710 - INSP
ISO/IEC 17020
Origineel verslag

Controlebezoek - Periodiek [Hfst 6.5]

Verslagnummer:
22/11122025/54327/62203/1

Inspectie adres: Mgr. van Waeyenberghlaan 58
flat 0402, 3000 Leuven (België)

Eendraadschema en situatieplan

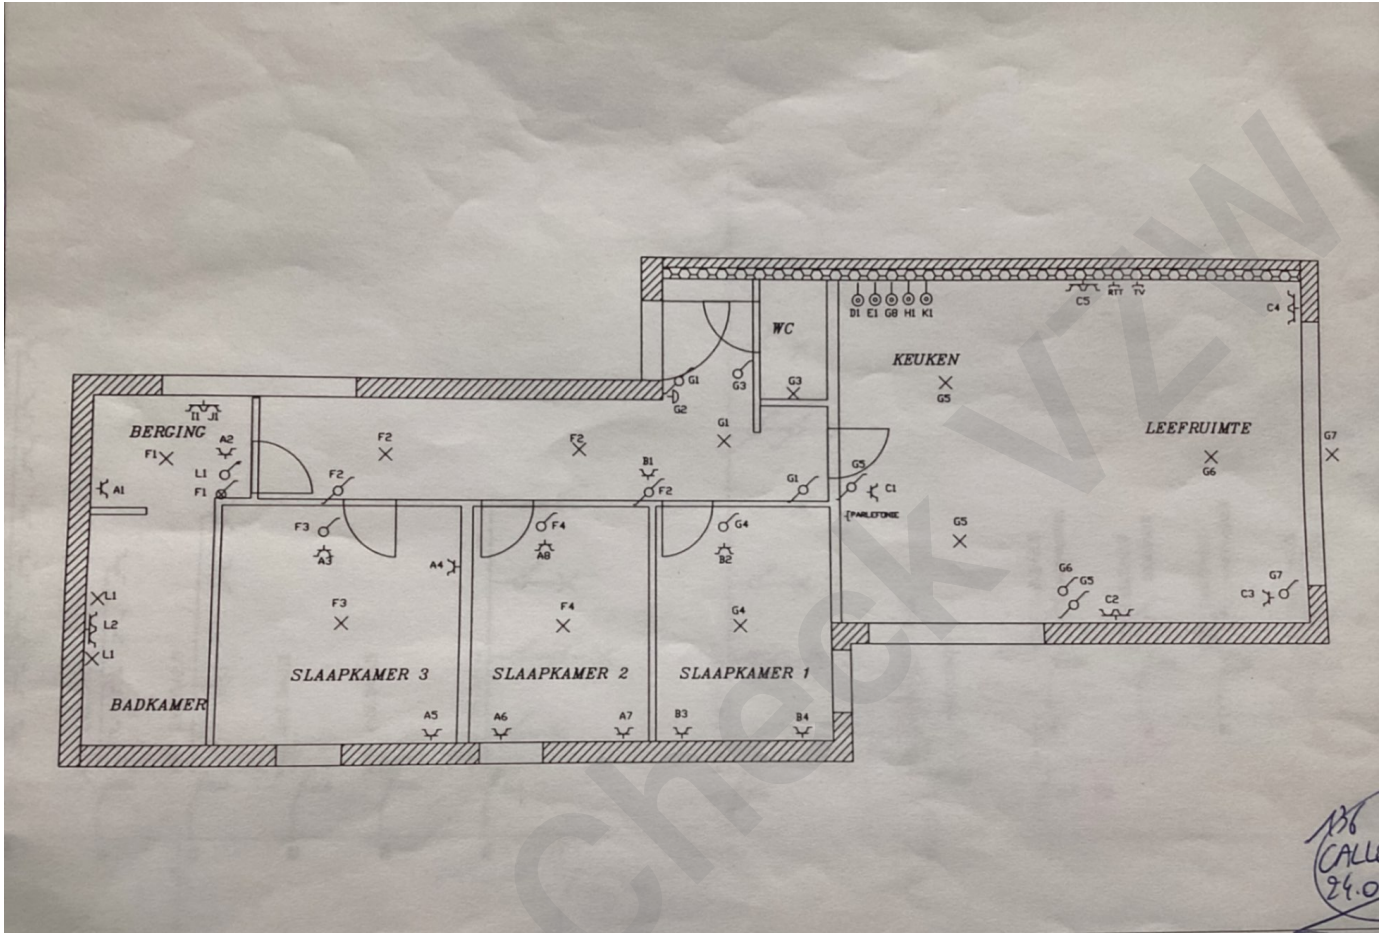
- Het ééndraadsschema en/of het situatieplan werden niet opgesteld met de correcte symbolen en notities. - Afd 2.13.; Afd 3.1.2
- Extra opmerking: O.a. plaatsingswijze kabels ontbreekt
- Het eendraadsschema en situatieplan komen niet overeen met de werkelijkheid. - Afd.3.1.2
- Extra opmerking: O.a. licht badkamer, stopcontacten keuken
- De differentieelstroombeschermingsinrichtingen werkt niet na het indrukken van de testknop en/of de testknop is niet gemakkelijk bereikbaar. - oAfd 5.3.5.3.b; oAfd 5.3.5.3.; oAfd 6.5.7.2.b.4.d; oAfd 6.4.6.4.b.4
- Extra opmerking: - Hoofddifferentieelschakelaar

- De schema's zijn niet aanwezig of niet correct. Wij kunnen niet uitsluiten dat er geen nieuwe inbreuken zullen zijn bij het voorleggen van de (nieuwe) schema's.
- Extra opmerking: Opgelet bij volledig nieuwe schema's dienen deze volgens de nieuwste regels te worden opgemaakt
- Keuring gebaseerd op verkregen info van eigenaar/verantwoordelijk installatie.
- Bij een vernieuwing van de elektrische installatie, zullen de afwijkingen niet meer van toepassing zijn.
- Door gevolg te geven aan de hoger vermelde inbreuken, is het mogelijk dat er bij een volgend onderzoek bijkomende inbreuken aan het licht komen.
